ZNAK SPRAWY: IG.ZP.271.7.2020.

Dobudowa sali gimnastycznej do budynku szkoły podstawowej w Klukowej Hucie

**Wyjaśnienia nr 5 treści SIWZ****Modyfikacja treści SIWZ**

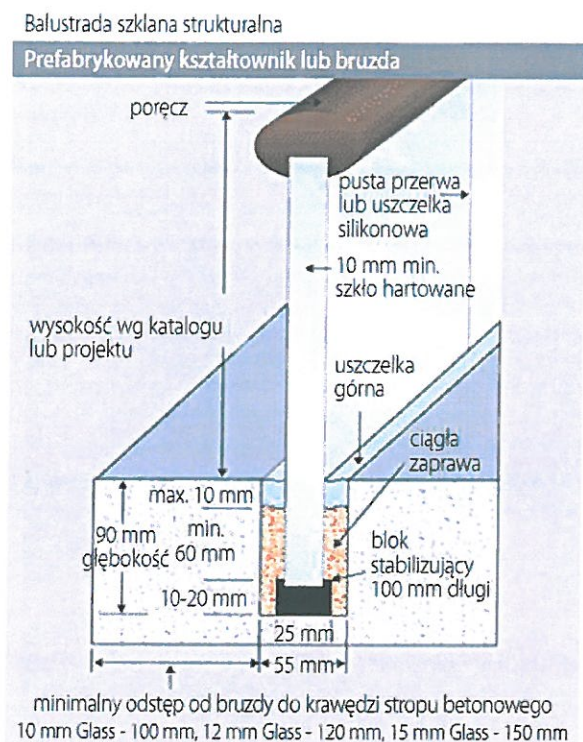
13. Według zestawienia stolarki okiennej okno O13 i O14 – szkło z sitodrukiem, graficzny wzór sitodruku wg odrębnego opracowania – prosimy o udostępnienie danych do wyceny.

Odp. Należy uwzględnić w cenie wykonanie na oknach o13 i o 14 folii „one way vision” z laminatem i indywidualnym nadrukiem – opracowanie graficzne po stronie Wykonawcy, należy przesłać do akceptacji Zamawiającego. Grafika ma nawiązywać do funkcji obiektu – różne dyscypliny sportu wg stylistyki poniżej:

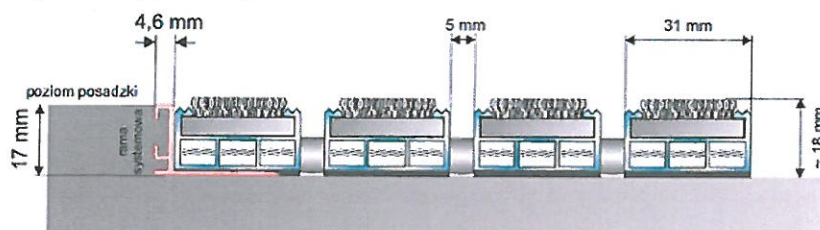
14. Prosimy o załączenie detalu balustrady w poziomie pierwszego piętra na widowni.

Odp. Należy wykonać balustradę szklaną samonośną (na poziomie widowni na 1 piętrze) mocowaną liniowo (montaż górny lub montaż boczny - do czoła stropu). Profile systemowe do balustrady samonośnej, które mogą być stosowane w obiektach gdzie wymagane obciążenie

balustrady w linii poziomej wynosi 1,5 kN. Grubość szkła musi wynosić co najmniej 8.8.4. (szkło 8.8.4 VSG ESG dwie hartowane tafle szkła o grubości 8 mm połączone poczwórną warstwą folii PVB), a jego wytrzymałość na obciążenie liniowe musi wynosić 1,0 kN/m. Balustrada z poręczą - poręcz nakładana na szkło okrągła 42,4x1,5 ze stali nierdzewnej (satyna). Poniżej detal montażu:

Poglądowe zdjęcia:

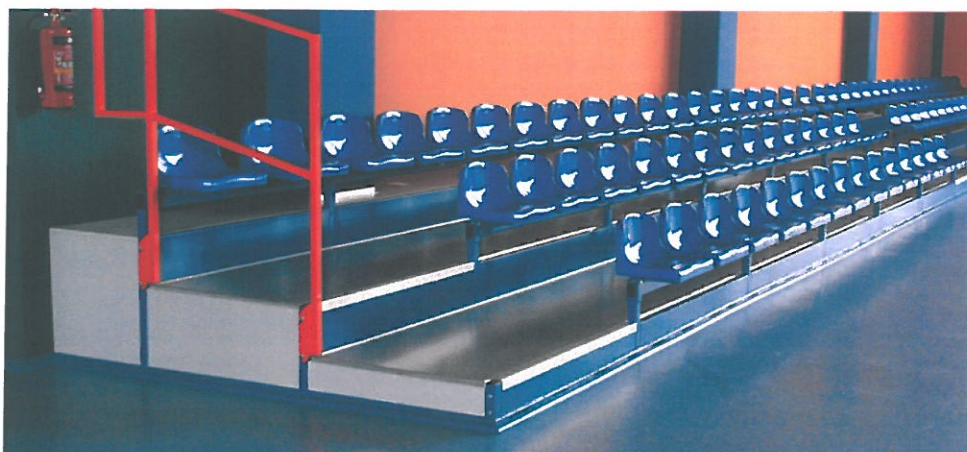
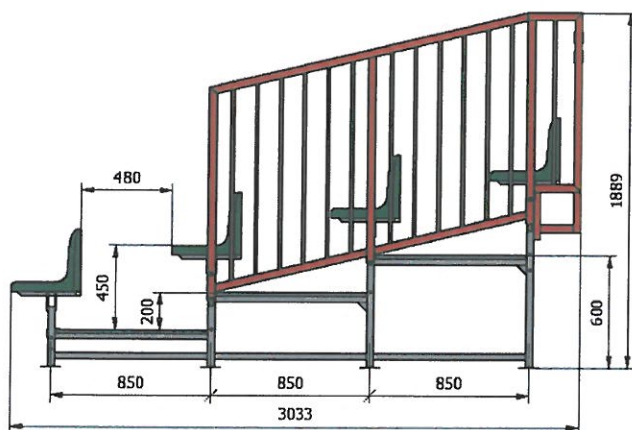
18. Z uwagi na brak informacji dotyczących siedzisk trybun proszę o podanie rodzaju lub przykładowego rozwiązania jakie jest oczekiwane.

Odp. Trybuny należy wykonać wg rozwiązania systemowego dowolnego producenta, zgodnie z aktualnie obowiązującymi przepisami bezpieczeństwa i normami dotyczącymi widowni, zgodnie z normami PN-EN 13200-1, PN-EN 13200-3:2006. Minimalne wymagania:

Trybuna stała (3 rzędy o długości zgodnej z projektem) z siedziskami plastikowymi i podestami z płyt meblowych HDF gr. 18 mm pokrytych wykładziną antypoślizgową PCV oraz podstopnicami. Konstrukcja trybuny wykonana ze stalowych profili zamkniętych (ramy poprzeczne, łączniki, wsporniki pod siedziska) oraz blach gorącowalcowanych o grubości 1,5 mm, wyginanych na prasie krawędziowej w specjalny kształt, malowanych proszkowo na kolor jasnoszary. Całość wykończona jest ozdobnym kątownikiem aluminiowym.

Siedzisko plastikowe z oparciem wys. 32 cm (+/- 2 cm) w kolorze żółtym i zielonym.

Wykończenie stopni z blachy antypoślizgowa ryflowana.
